INFORME TÉCNICO DARH N° 73/

Análisis a oposiciones a solicitud de declaración de Área de Restricción en la cuenca del Salar de Elvira.

Expediente VAR-0203-5001

Santiago, 20 de marzo de 2012

Figura 1.

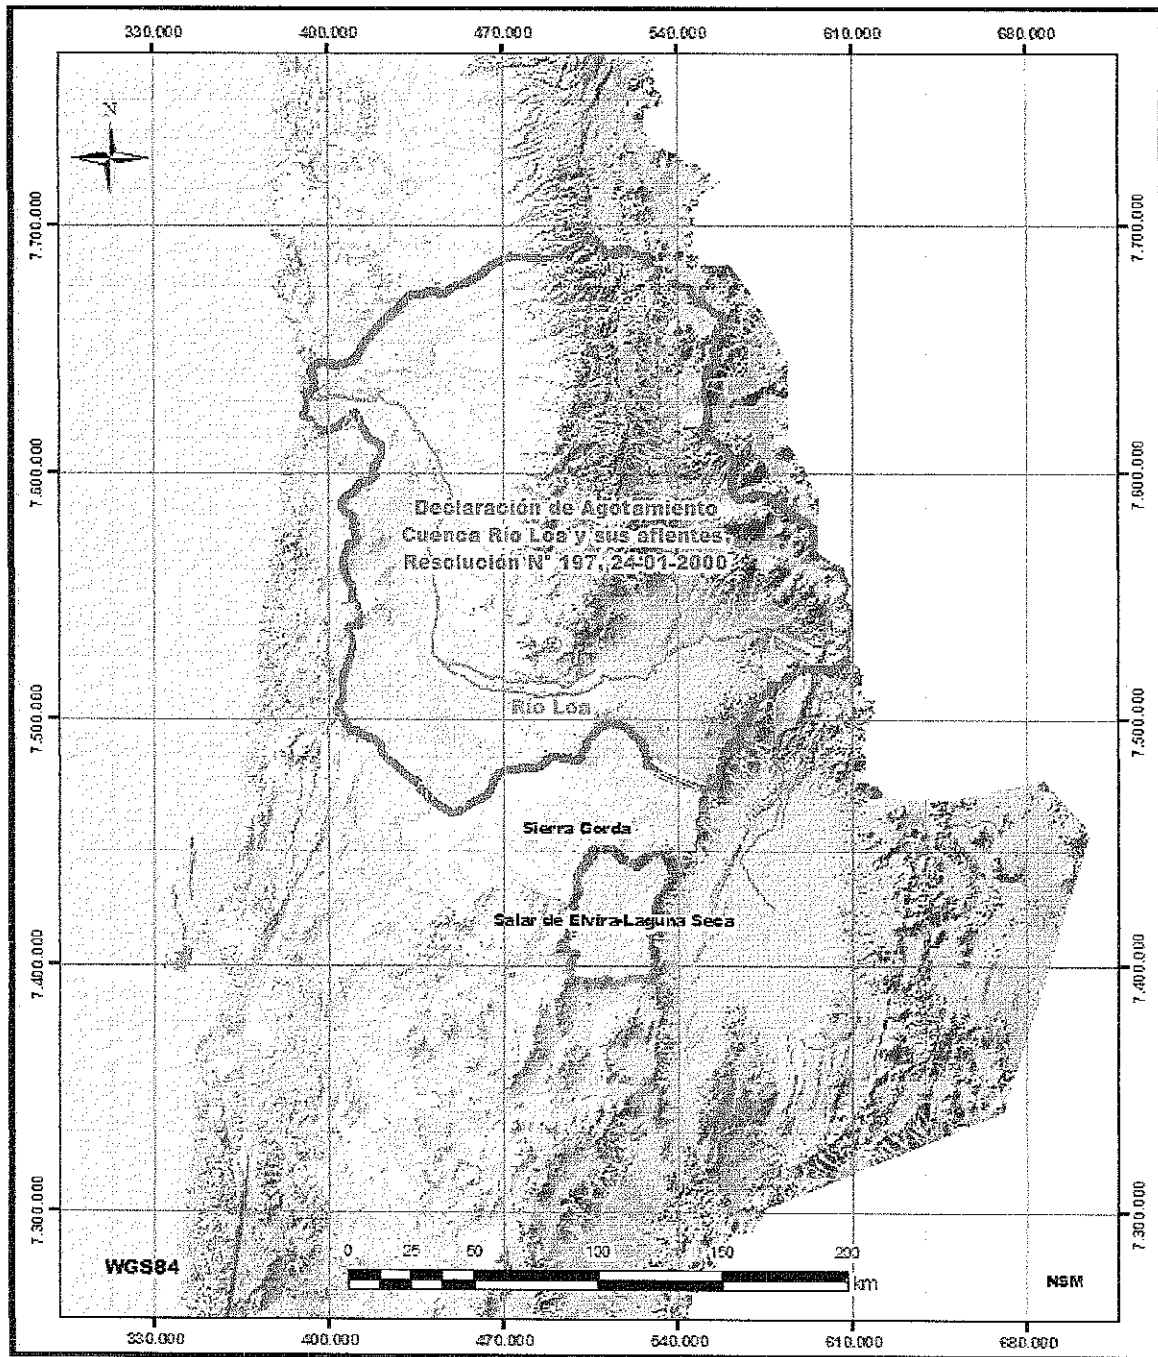
Respecto de la oposición de la Asociación de Agricultores de Calama, argumenta que se oponen a cualquier petición de exploración y explotación de agua subterránea porque todas las aguas de las cuencas se alimentan unas con otras y al explotarlas se secan las napas subterráneas que alimentan la cuenca hidrográfica del Río Loa.

Primeramente se debe señalar que la cuenca del Salar de Elvira - Laguna Seca no es contigua a la cuenca del Río Loa (figura 1 en los Anexos), y que de acuerdo a lo expuesto en el Informe Técnico DARH N° 55 de febrero de 2012, donde se muestran
